Høringssvar til: " Høring af udkast til bekendtgørelse om udpegning af drikkevandsressourcer" j.nr. 2023-111918

Høringssvar vedr. bekendtgørelse om udpegning af drikkevandsressourcer 2024-2025

Høringssvar fra Norddjurs Kommune
Høring af bekendtgørelse om udpegnings af drikkevandsressourcer, periode den 2. december 2024 - den 31. januar 2025.

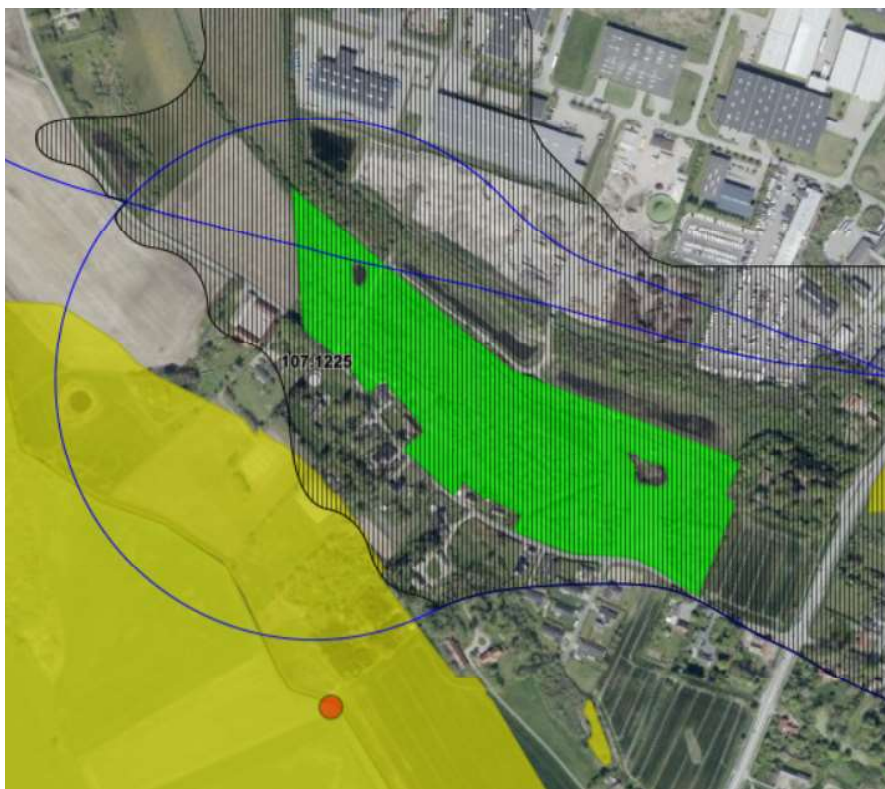
- På en del af det udpegede indsatsområde inden for Oens Vandværks indvindingsopland er tilplantet med skov, og hvor der ikke anvendes pesticider på arealet. Skoven udgør ca. 8,3 ha. Området er vist med grønt på kortet herunder. Den del af IO som udgør skovrejsning, bør vel ikke udpeges som IO?

Sag Høring af bekendtgørelse om udpegning af drikkevandsressourcer 2024-2025	Sagsnr.	
	Udarbejdet	Tegn. nr.
Beskrivelse Indvindingsopland Højsted Kildeplads 2,3 mio. m3/år	Målforhold	Rev. nr.
	1:35000	
	Kotesystem	Dato
		29-01-2025

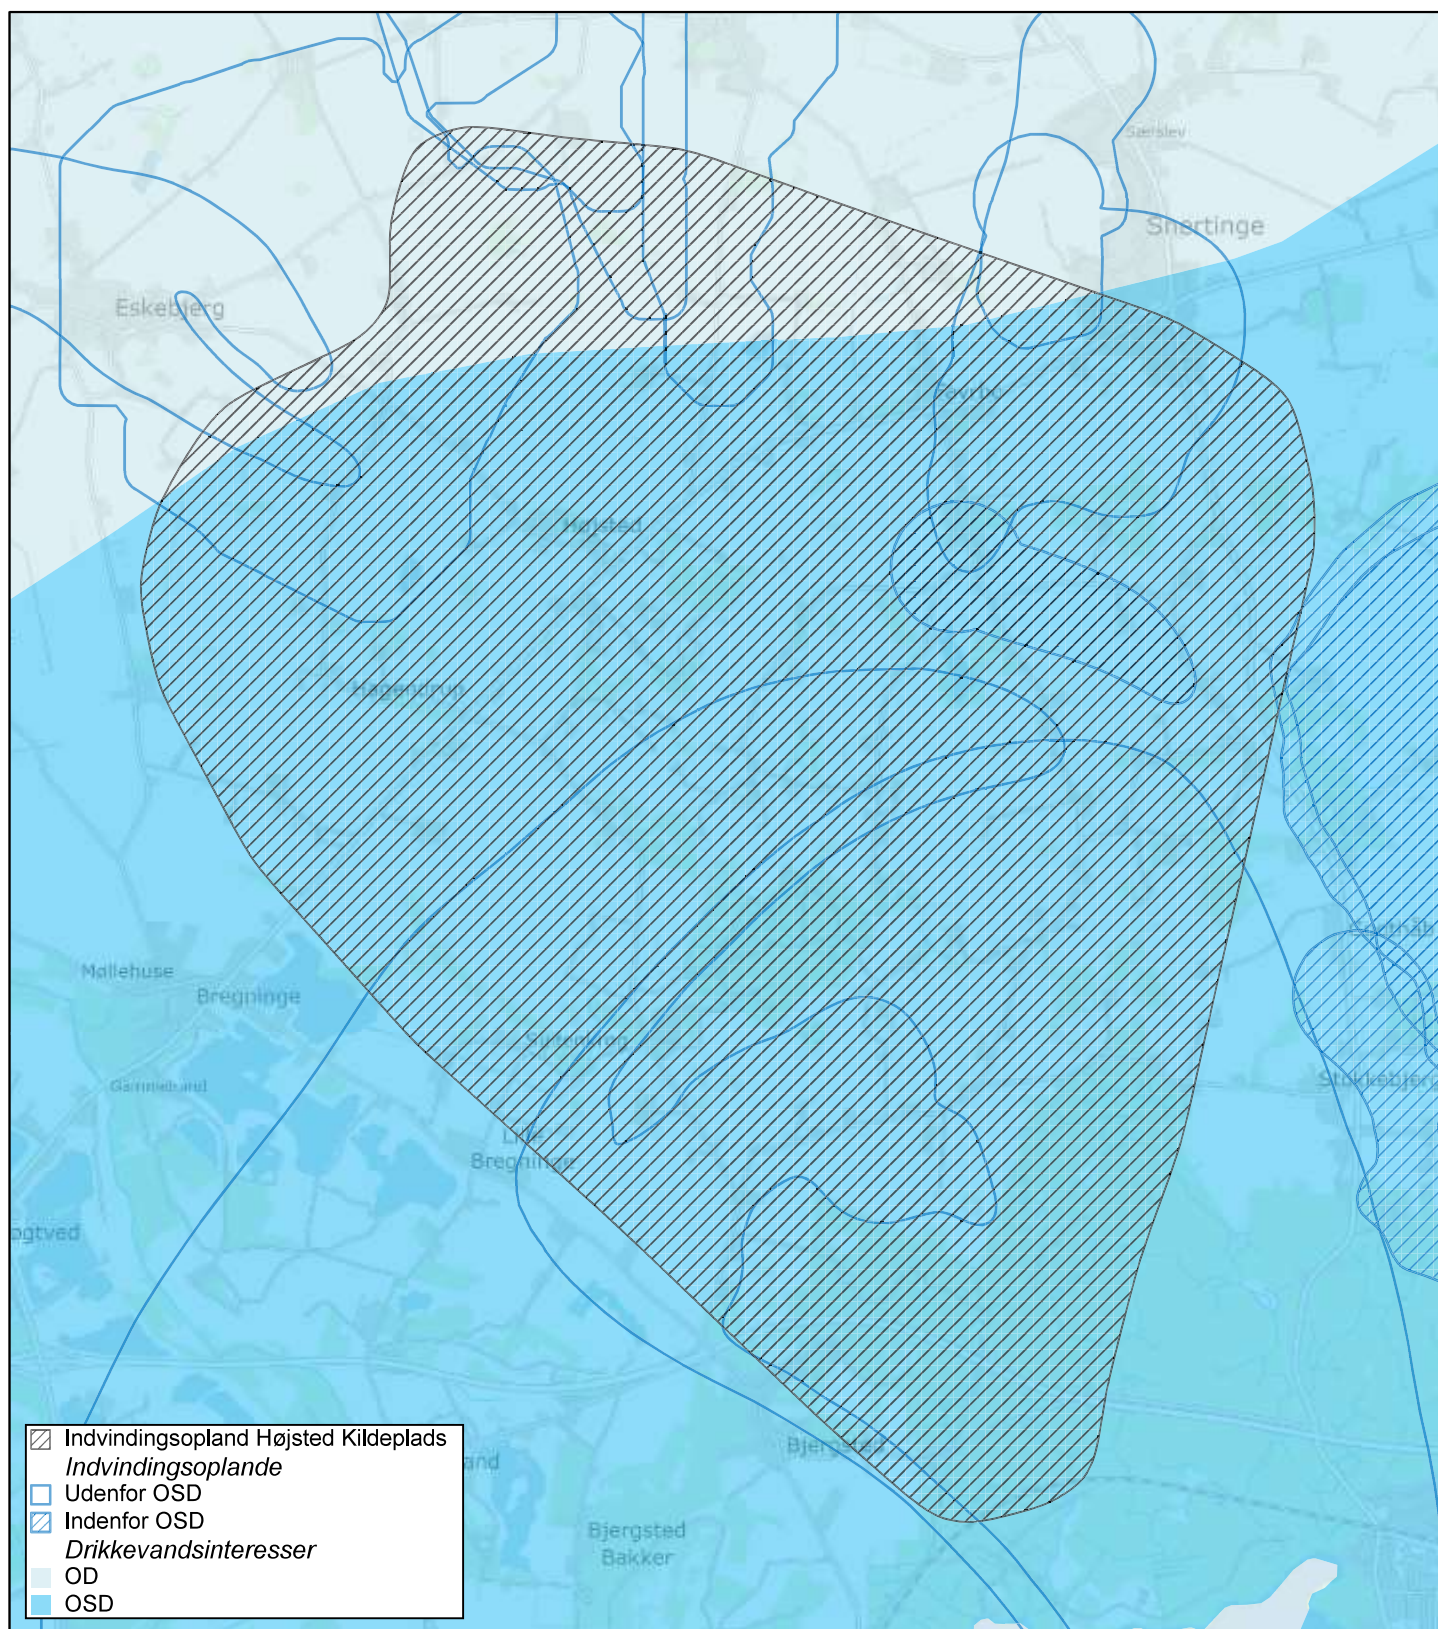
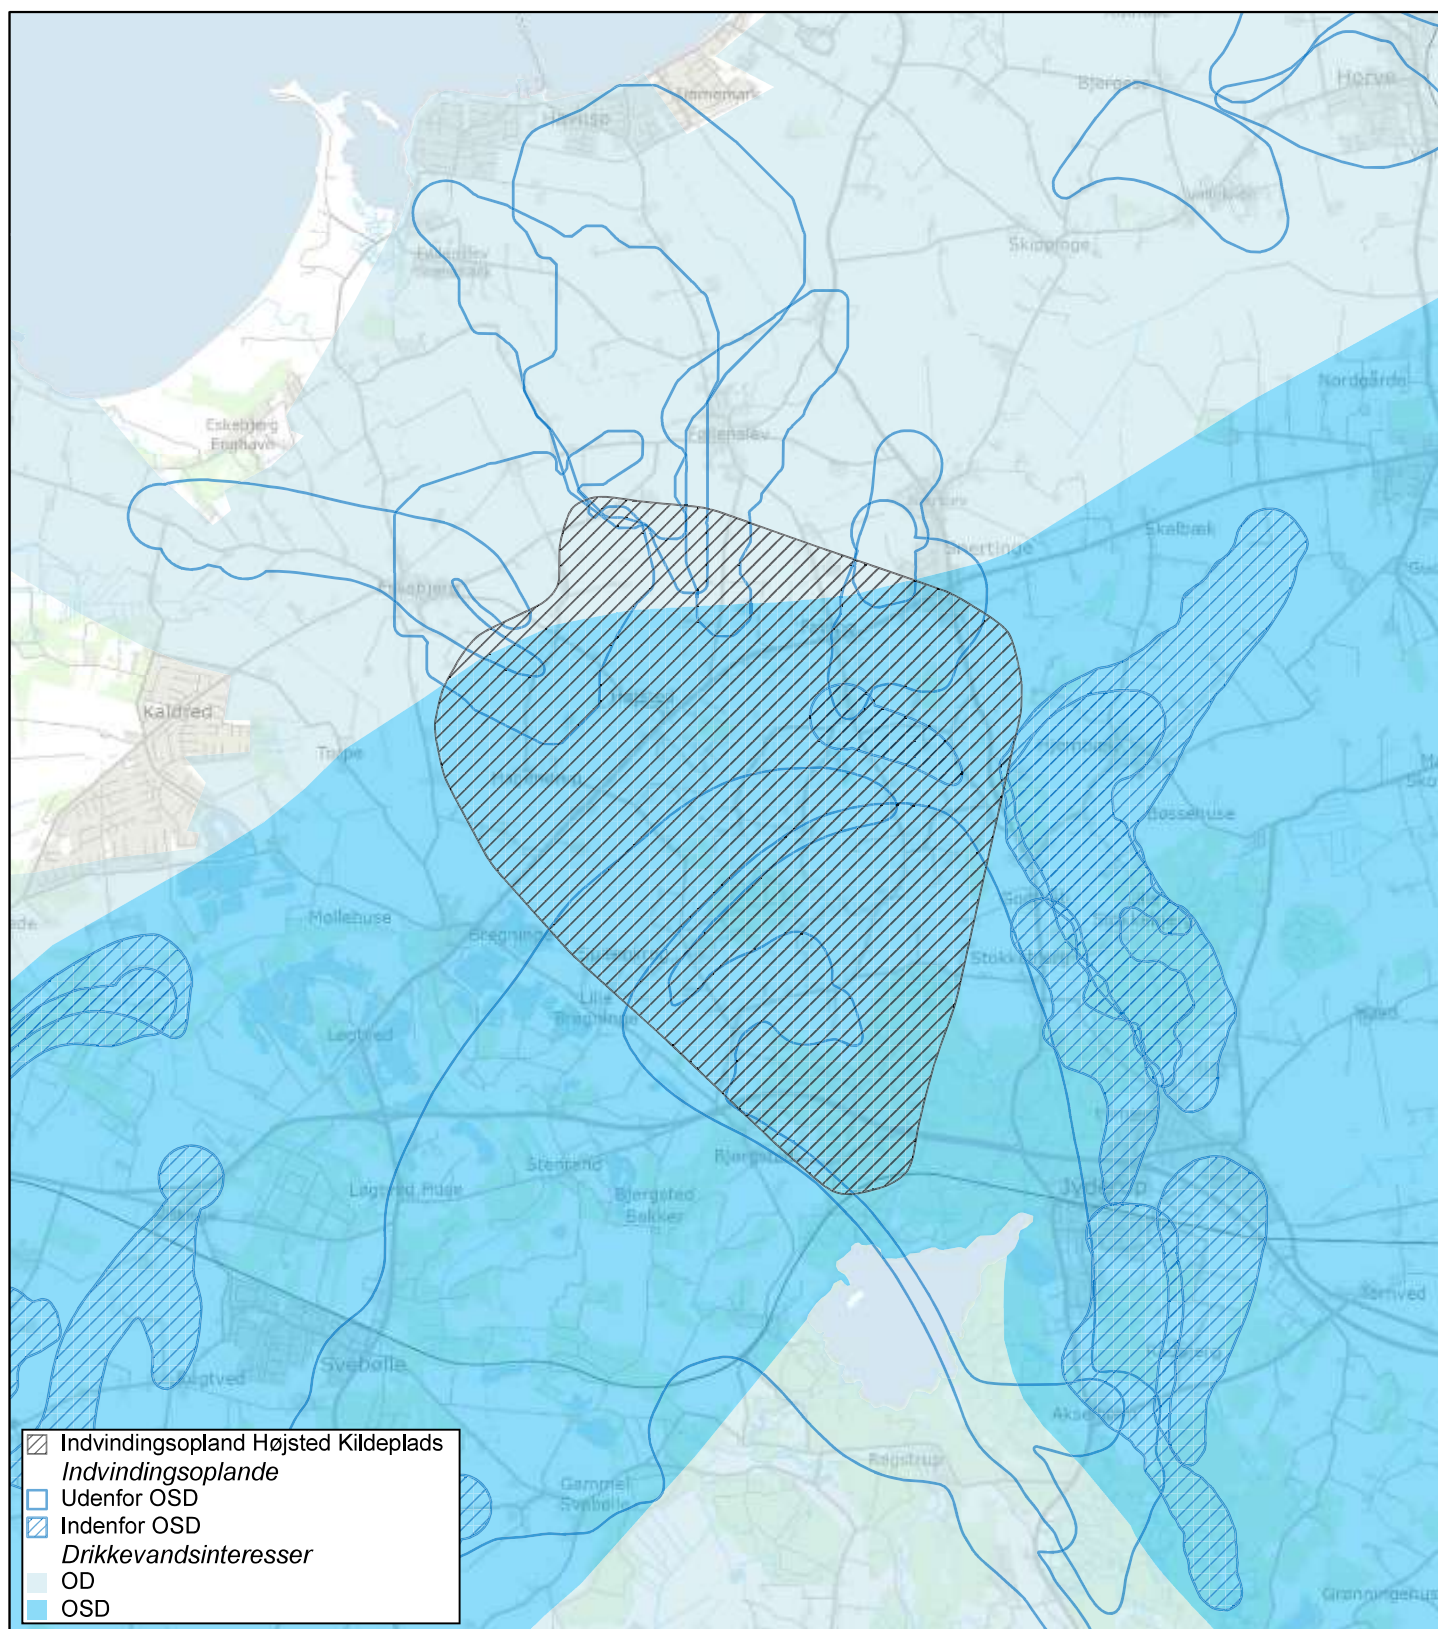
Kalundborg Forsyning bemærker i bilag 1 – *Drikkevandsinteresser*, bilag 2 – *Indvindingsoplande til almene* at forsyningens kildeplads, at Højsted Kildeplads, ikke fuldt ud er inkluderet i de foreslåede polygoner. Oplysningerne er indhentet via MiljøGIS.

Kalundborg Forsyning anerkender udkastet til udpegningen af drikkevandsressourcer på foreliggende grundlag, men ønsker hensyntagen til indvindingen på Højsted kildeplads med henblik på at sikre beskyttelsen af forsyningen til Kalundborg By og omgivende industri.

Tema i MiljøGis
Herunder ses hvilke temaer der er anvendt i MiljøGis til høringssvar, og hvordan der refereres til disse temaer i NDKs bemærkninger.

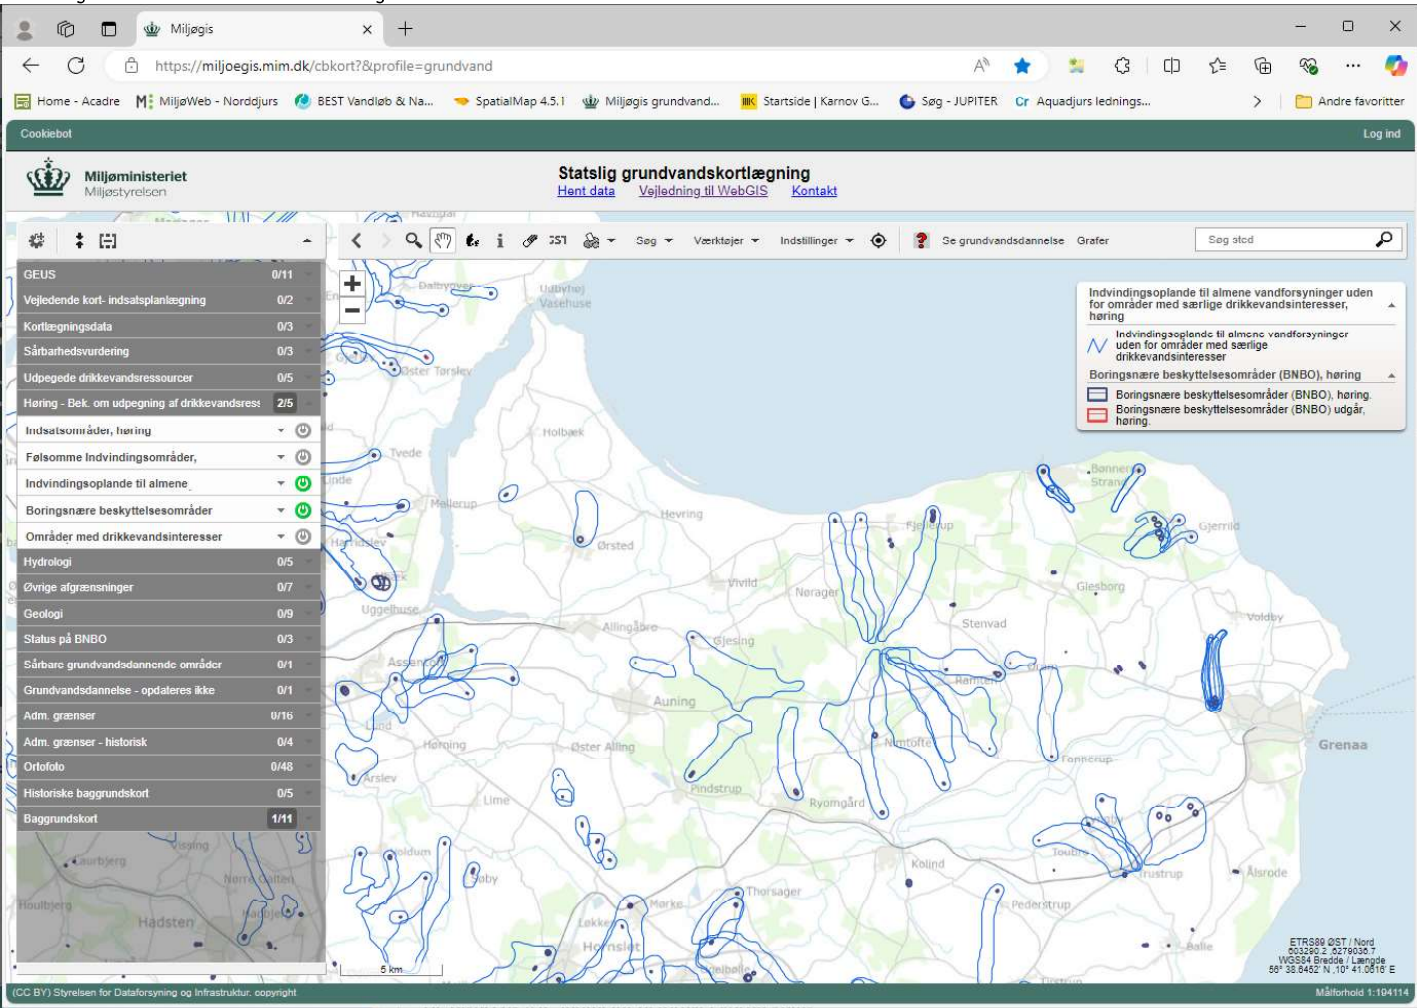
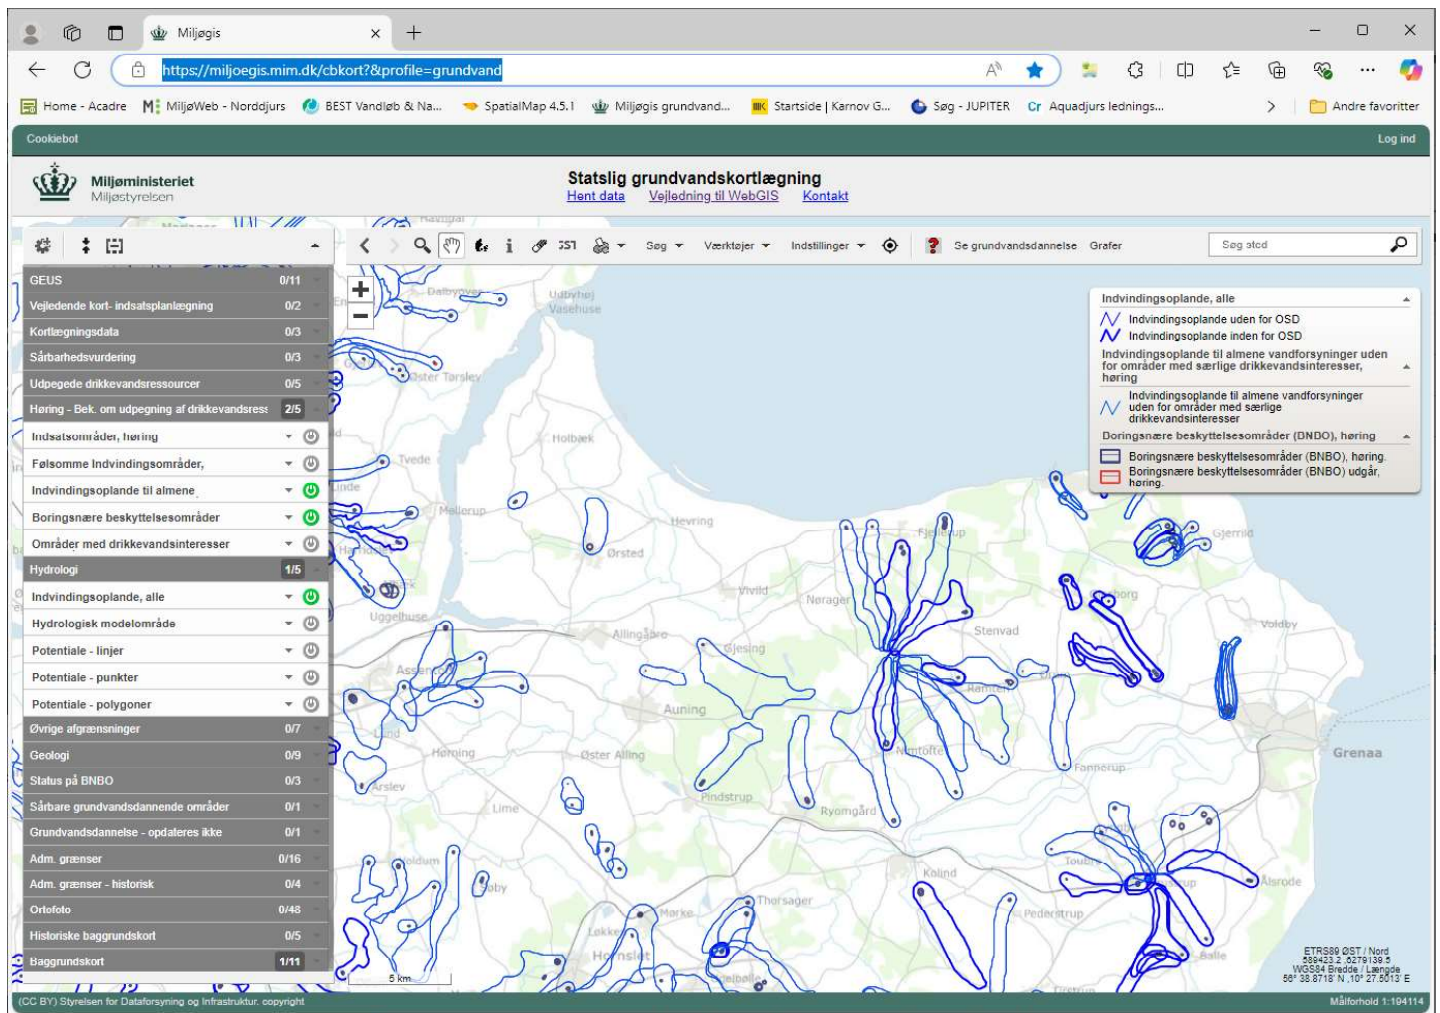
Miljøgis
"Høring - Bek. om udpegnings af drikkevandsressourcer" - Tema "Indvindingsoplande til almene" og "Boringsnære beskyttelsesområder"
Referering til disse tema i nedenstående høringssvar.

Miljøgis
"Hydrologi" - Tema "Indvindingsopland, alle"
Referering til dette tema i nedenstående høringssvar.
